ГОСТ 8194-75. Подкладки костыльного скрепления к железнодорожным рельсам типов Р65 и Р75

The plates of spike fastening for railway P65 and P75 rails. Design and dimensions.

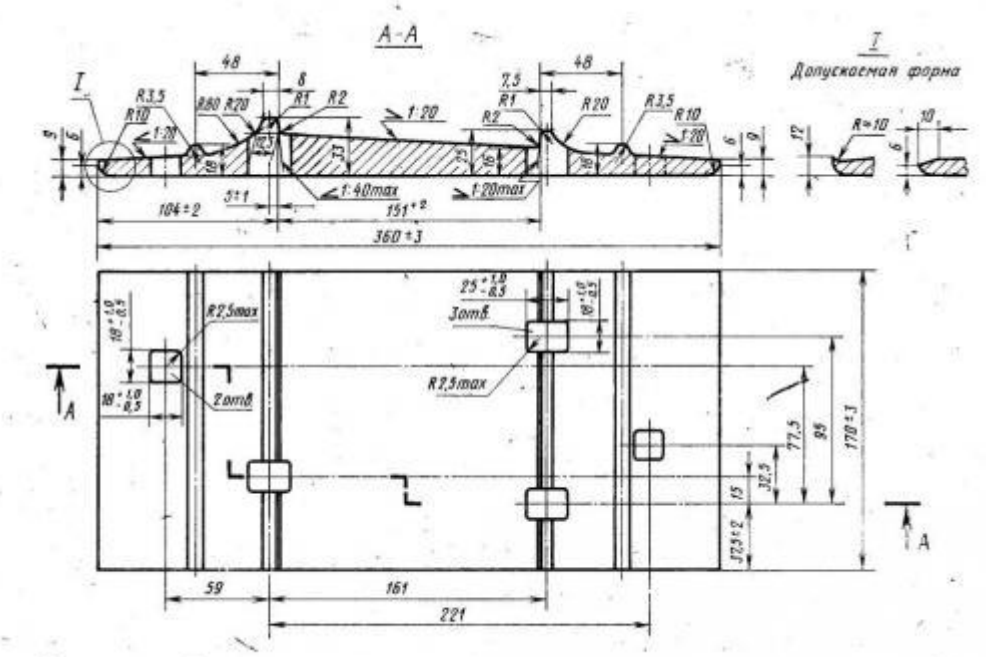
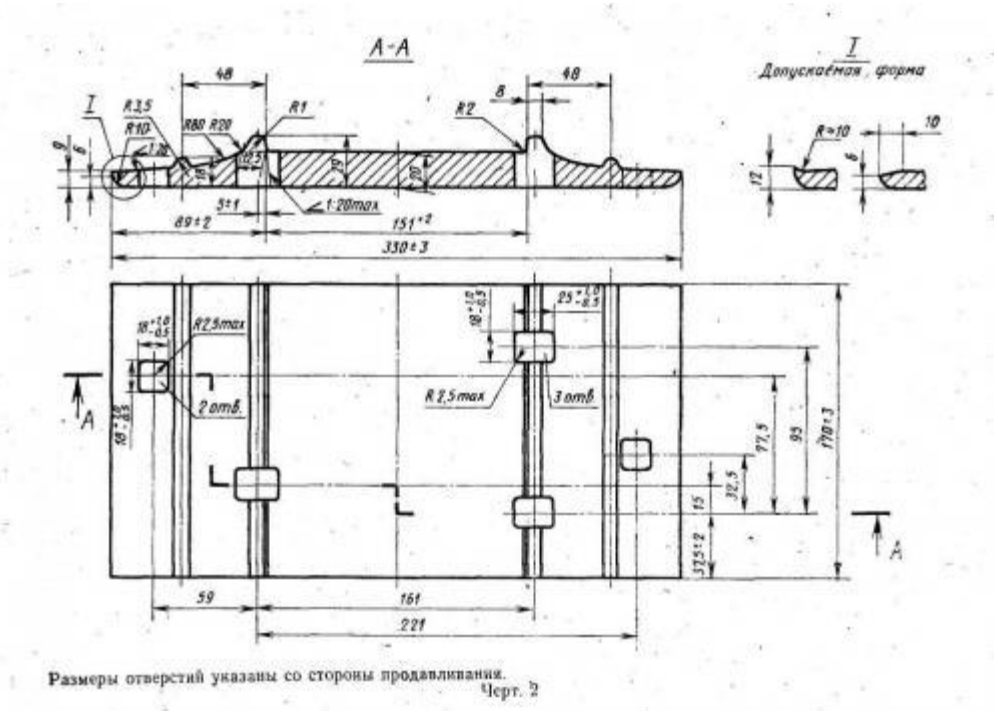
Масса подкладок определена исходя из номинальных размеров и относительной плотности стали 7,85.
Пункт 1. Заменить обозначение: «и СД65» на «СД65 и ДН65».
Стандарт дополнить пунктом — 2а (перед п. 2): «2а. Подкладки Д65 и ДН65 применяются в рельсовых скреплениях на деревянных шпалах и брусьях и обеспечивают наклон рельсовых нитей внутрь колеи».
Пункт 2 дополнить абзацем и чертежом — 3: «Подкладки ДН65 применяются на кривых участках пути».
Пункт 3 дополнить словами: «подкладок ДН65 — на черт. 3»; чертежи 1, 2. Заменить размер: 12 на 13.
Условное обозначение дополнить словами:
